Wyjaśnienia do pytań nadesłanych drogą mailową 8
Zapytanie Ofertowe nr 30 04 2021 GW
wybór Generalnego Wykonawcy

W imieniu firmy Selvita S.A. w związku z pojawieniem się pytań dotyczących opisu przedmiotu Zapytania ofertowego nr 30 04 2021 GW na wybór Generalnego Wykonawcy, wyjaśniamy (odpowiedzi kolor czerwony):

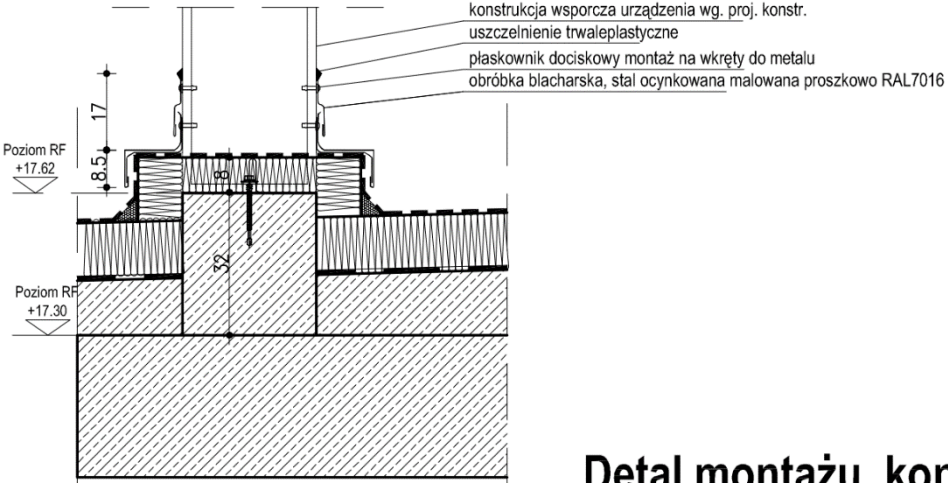
PZT, VII.B	<p>Prosimy o podanie dodatkowych wymagań dla transformatorów 15/0,4 kV, tj. klasy temperaturowej, klasy izolacji, materiału uzwojeń. Czy od transformatorów wymaga się spełnienia wymagań rozporządzenia Komisji Europejskiej nr 548/2014?.</p> <p>Odpowiedź: W specyfikacji technicznej plik 299-IP-00-XX-SP-E-62001-Specyfikacja-EL_budynki w pkt 4.2 wpisano wszystkie parametry. Wskazano również konieczność spełnienia rozporządzenia.</p>
PZT, VII.B	<p>W projekcie brak informacji o lokalizacji anten DCF i GPRS dla układu pomiarowego. Prosimy o podanie wymagań w tym zakresie.</p> <p>Odpowiedź: Na schemacie układu pomiarowego 299-IP-00-XX-SD-E-61007-SCHEM_POM wskazano jakie parametry winno spełniać miejsce lokalizacji anteny GSM. Lokalizacja anteny GSM oraz DCF została wskazana na rysunku: 299-IP-B1-B1-DR-E-61501_01 - Plan instalacji siłowych B1.</p> <p>W folderze: Projekt Wykonawczy - Aktualizacja 19.05.2021\Tom II PROJEKT WYKONAWCZY --> Część VI BRANŻA ELEKTRYCZNA --> nieedytowalne.</p>

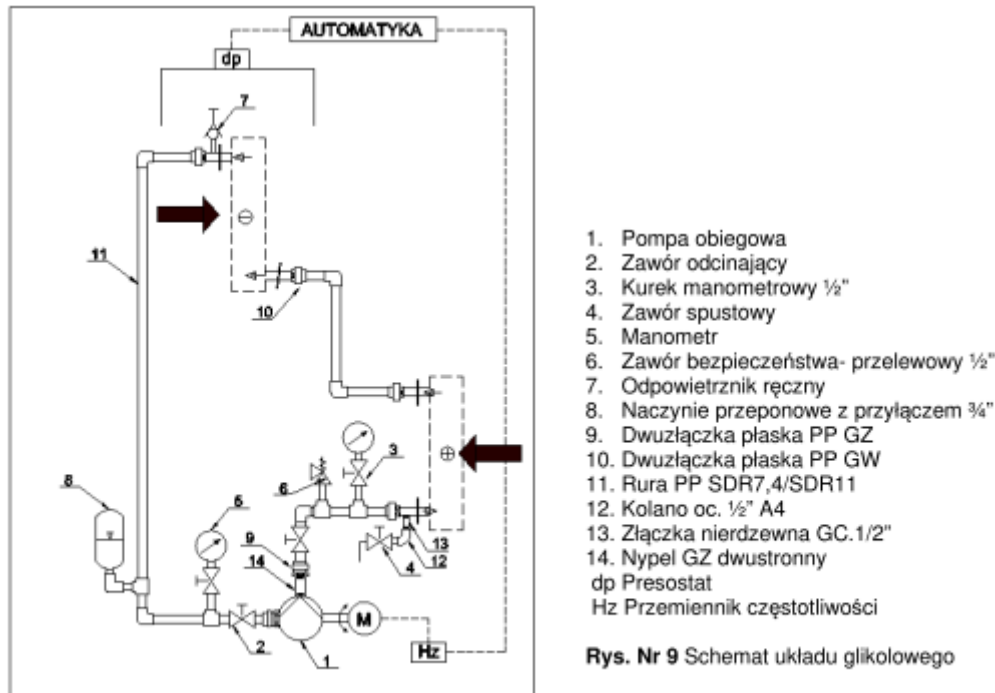
Odpowiedź: Centrale wentylacyjne z glikolowym odzyskiem ciepła będą dostarczone kompletne. Centrale z odzyskiem glikolowym występują w układach:

N.1_W.1_W.1S1 – układ rozdzielony, dostawa armatury, instalacji i czynnika po stronie producenta, montaż, napełnienie glikolem i izolacja zewnątrz po stronie Wykonawcy.

N.6_W.6 – układ rozdzielony, dostawa armatury, instalacji i czynnika po stronie producenta, montaż, napełnienie glikolem i izolacja zewnątrz po stronie Wykonawcy.

N.7.1_W.7.1 – centrala higieniczna zblokowana, instalacja na zewnątrz centrali, montaż, napełnienie glikolem i izolacja zewnątrz po stronie Wykonawcy.
